GEMEENTE

UTRECHTSE HEUVELRUG

Nota zienswijzen bestemmingsplan 'Burgemeester van den Boschstraat 2-4, Amerongen'

Beantwoording van zienswijzen

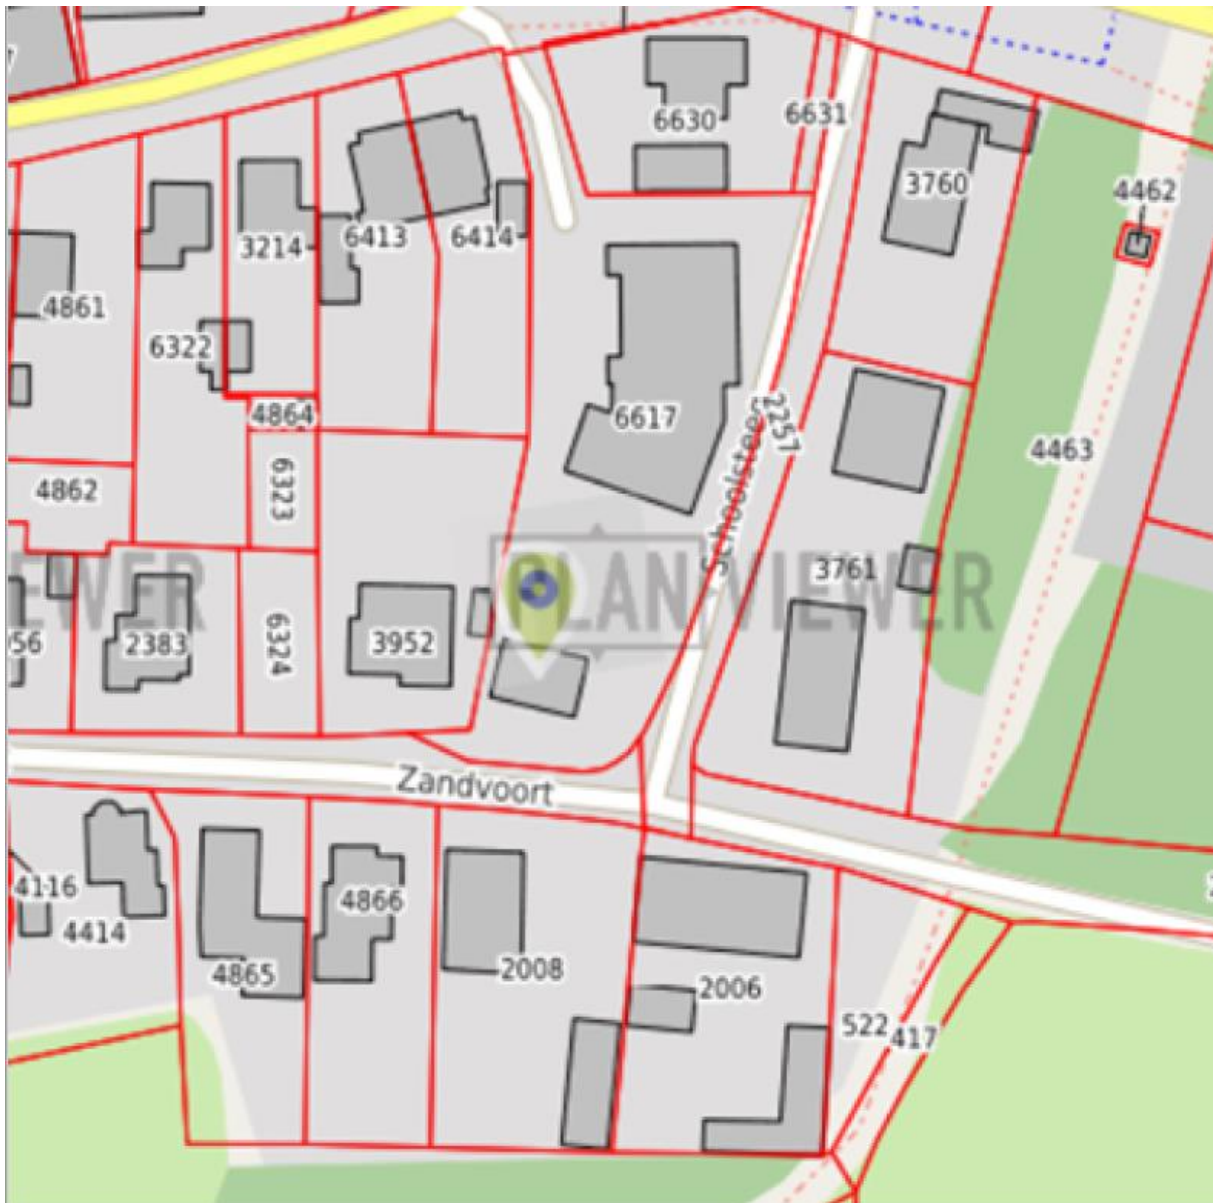
- Artikel 4.2.1 Bouwen algemeen: Wij constateren dat 50% bebouwing van het bebouwingsgebied (= oppervlak achtererfgebied + oppervlak onder hoofdgebouw) ongekend hoog is. Wij verzoeken u duidelijkheid te geven op basis van welke analyse dit percentage bepaald is. Tevens verzoeken wij u om dit omlaag aan te passen naar een percentage dat gangbaar is bij omliggende woningen. Ons erf is bijvoorbeeld circa 25-30% bebouwd.

Ter inzicht hebben we een kadastrale kaartje met bebouwing in dit deel van het dorp toegevoegd. Het kaartje is indicatief, maar duidelijk is dat het bebouwd percentage circa op 25-30% ligt:

12. Wij hebben nogmaals gekeken naar deze regeling en komen ook tot de conclusie dat de regeling kan leiden tot een hoge mate van bebouwing van de percelen, wat wij niet wenselijk achten. We hebben daarom dan ook het oppervlak van bijbehorende bouwwerken beperkt tot 70 m². Dat komt neer op een bebouwingspercentage afhankelijk van de omvang van de uit te geven kavel van tussen de 25% en 30%.
